株式会社東邦製作所

コントロールモータ用マイクロスイッチ変更のお知らせ

マイクロスイッチ仕様比較表

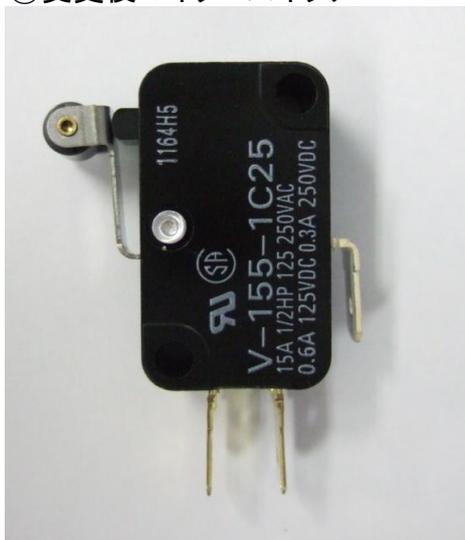
(1) マイクロスイッチの端子形状が異なります

旧マイクロスイッチは端子がねじ止め端子でしたが、新マイクロスイッチは差し込み端子（#187ファストン端子）となります。

(2) マイクロスイッチ他、部品の配置が異なります

端子形状の変更に伴い、マイクロスイッチや周辺部品の配置が従来とは異なります。

仕 様	現行マイクロスイッチ	変更後マイクロスイッチ
メーカ	アズビル	オムロン
形 番	V-3214B	V-155-1C25
接触形式	1c(双投形)	1c(双投形)
接点形状	リベット	リベット
接点材質	銀合金	銀合金
ローラー材質	プラスチック	ポリアセタール樹脂
端子形状	ねじ(M3)	#187タブ端子
電気定格(抵抗負荷)	AC250V11A/DC125V0.5A	AC250V15A/DC125V0.6A
耐電圧	AC1500V 50/60Hz 1分間	AC1500V 50/60Hz 1分間
絶縁抵抗	100MΩ以上(DC500Vにて)	100MΩ以上(DC500Vにて)
機械的寿命	1000万回以上	5000万回以上
電気的寿命	12.5万回以上	10万回以上
使用温度範囲	-20~+120℃	-25~+105℃
使用湿度範囲	85%RH以下	85%RH以下
